Konstr.	Ritad	HG	Godk.	Smst nr.	Ers.	Tolerans där ej annat angivits: ISO 2768 m	 Ändr. C
Dat.	1993-09-24	Skala	1:6	Atlantic G14-610

intra
SCANDINAVIAN DESIGN

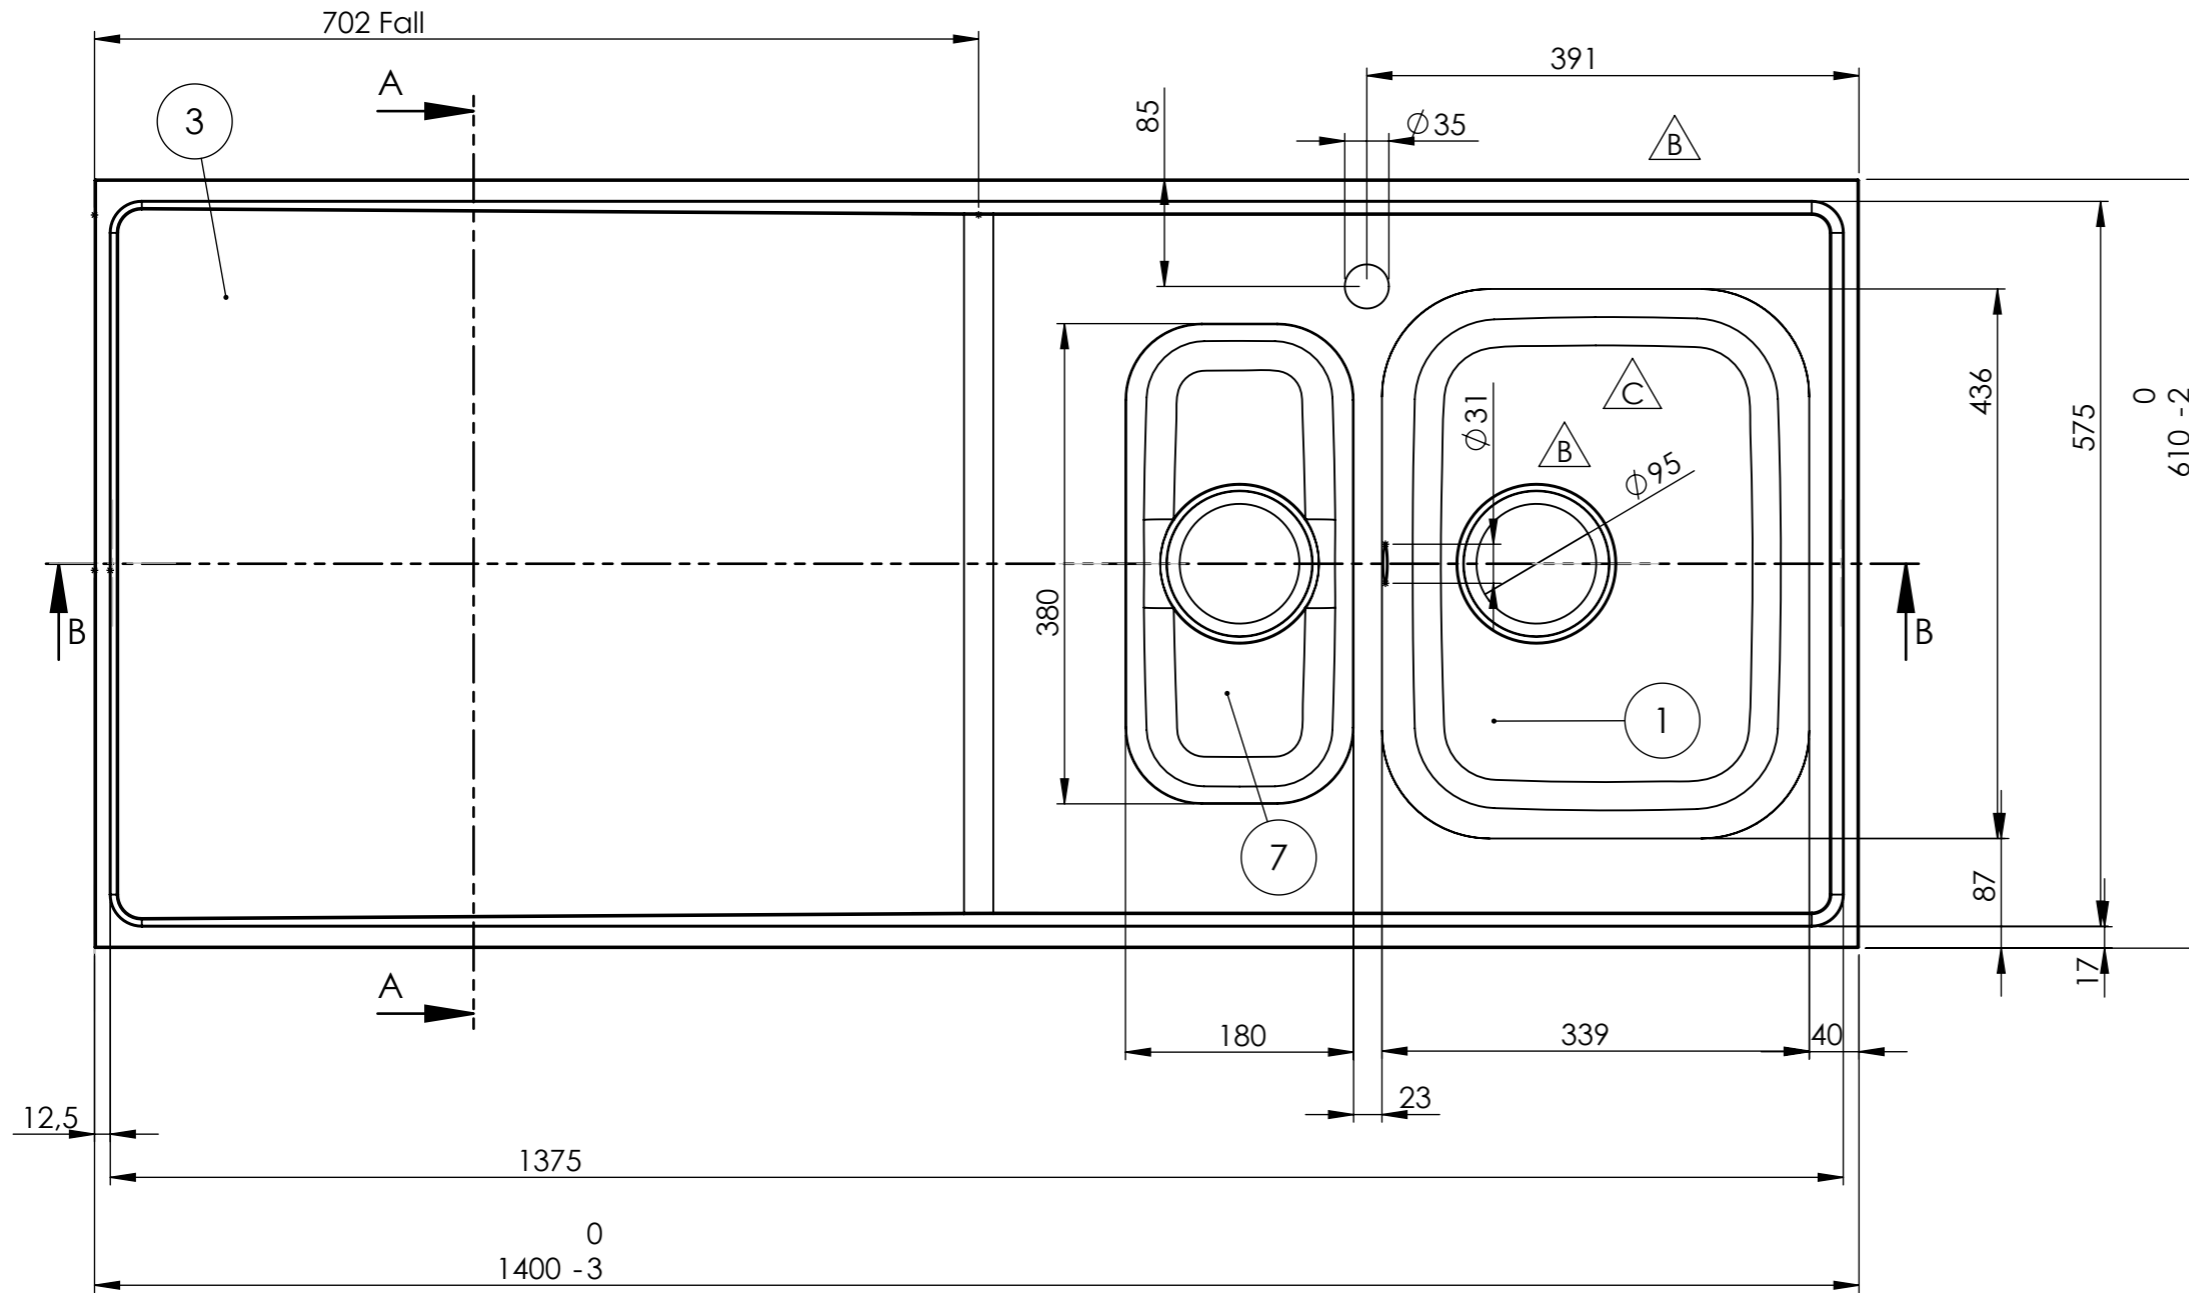
REV.	ANT.	ÄNDRING	DATUM	GODKÄND
A	1	Centrering av låda i bänksplan	2013-07-08	MA
B	6	Windexplatta ersatt med MDF. Kantklipp, ram och gavel ändrade för att vulsten inte ska överstiga 30mm. Omvik långsida var 9mm. Avlopp 51 ersätts av avl 97. Låda 34 stabiliserad med bombering R700.	2013-05-16	MR
C	1	Disklåda vriden åt rätt håll	2016-03-22	JOH
